Numer sprawy: 90/07/2026/PZ-ŁR

Dotyczy: postępowania o udzielenie zamówienia publicznego pn. Prace wykończeniowe w budynku Compact Lab Pleszew w ramach zadania inwestycyjnego „Compact Lab w Pleszewie - etap II”

Wyjaśnienia treści Specyfikacji Warunków Zamówienia

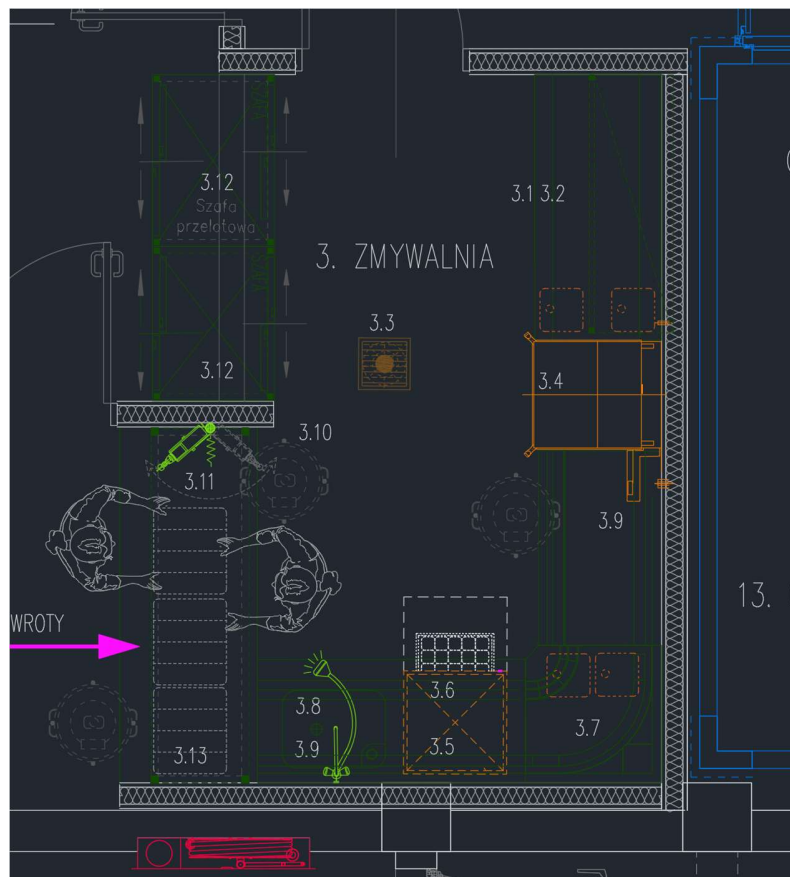
Zmywalnia poz.1 Stół odbiorczy rolkowy do zmywarki kapturowej, prowadnice na kosze do zmywarki -jest tutaj na pewno błędny opis opisujący odwodnienie punktowe .Dodatkowo czy na pewno zamawiający miał na myśli stół rolkowy (raczej nieczęsto używany przy zmywarkach kapturowych). Z opisu także nie wynika, że chodzi tutaj o stół rolkowy. poz.7 Stół wyładowczy rolkowy -czy tutaj także chodzi o stół rolkowy, poz.8 Stół załadowniczy rolkowy ze zlewem -czy tutaj także chodzi o stół rolkowy Kuchnia Poz.4d Ścienny kosz na śmieci 20 l stal nierdzewna matowa - na rysunku ten kosz nie występuje i nie bardzo widać miejsce gdzie

miałby się znaleźć. W poz. 4 (4.4 na rysunku) jest pojemnik wyjezdny na odpadki czy to aby nie to samo.

Pozycja	Odpowiedź / wyjaśnienie
Zmywalnia – poz. 1 – stół odbiorczy rolkowy do zmywarki kapturowej	Potwierdzamy, że zapis dotyczący odwodnienia punktowego jest omyłką redakcyjną i dotyczy wpustu podłogowego. Poz. 1 należy rozumieć jako stół odbiorczy rolkowy do zmywarki kapturowej, z przewodnicami na kosze zmywarkowe.
Zmywalnia – poz. 7 – stół wyladowczy	Należy przewidzieć stół narożny rolkowy 90° , umożliwiający zmianę kierunku transportu koszy. Stół należy wyposażać w powierzchnię ociekową / wannę zbierającą wodę oraz podłączenie do odpływu.
Zmywalnia – poz. 8 – stół załadowniczy ze zlewem	Należy przewidzieć stół załadowniczy ze zlewem, bez rolek . Pod stołem przewidziano miejsce na zmywarkę podblatową do szkła i sztućców. Rozwiązanie bez rolek umożliwia prawidłowe ustawienie urządzenia pod blatem oraz ułatwia utrzymanie stanowiska w czystości.
Zmywalnia – dodatkowy stół przed zmywarką kapturową	W ciągu należy przewidzieć dodatkowy stół rolkowy podawczy przed zmywarką kapturową , z prowadzeniem koszy i odprowadzeniem wody. Woda ze stołu powinna być odprowadzana grawitacyjnie w kierunku stołu narożnego poz. 7 i dalej do odpływu.

Wysokość stołów rolkowych	Wysokość 850 mm należy rozumieć jako wysokość gotowej płaszczyzny transportowej, tj. górnej powierzchni rolek . Konstrukcja stołów musi być dostosowana do poziomu prowadzenia koszy w zmywarce kapturowej, tak aby zapewnić płynne przesuwanie koszy bez konieczności ich podnoszenia.
Zmywalnia – bateria do mycia wstępnego	Należy zastosować baterię prysznicową stojącą, 1-otworową, z prysznicem i dodatkową wylewką , zgodnie z aktualnym zestawieniem.
Poz. 13 i 13a	Stół sortowniczy oraz nastawka sortująca pozostają bez zmian.
Poz. 4d – kosz na odpady	W pozycji 4d błędnie wskazano „ścienny kosz na śmieci”. Należy przewidzieć pojemnik wyjezdny na odpady, zabudowany w meblu stanowiącym stanowisko umywalkowe poz. 4 . Pojemnik nie jest montowany na ścianie. Na ścianie przy stanowisku przewidziane są natomiast dozownik mydła oraz podajnik ręczników papierowych.

Ciąg rolkowy zastosowano wyłącznie na odcinku rzeczywistego transportu koszy do i ze zmywarki kapturowej. Rozwiązanie to zapewnia płynne i ergonomiczne przesuwanie pełnych koszy bez konieczności ich podnoszenia. Przy stanowisku ze zlewem pozostawiono natomiast gładki blat bez rolek, co ułatwia mycie i dezynfekcję oraz umożliwia ustawienie zmywarki podblatowej pod stołem.

-przeniesiono zmywarkę do szkła, poprawiono numerację (różnie są spowodowane zmianą zmywarki na poprzednim etapie).
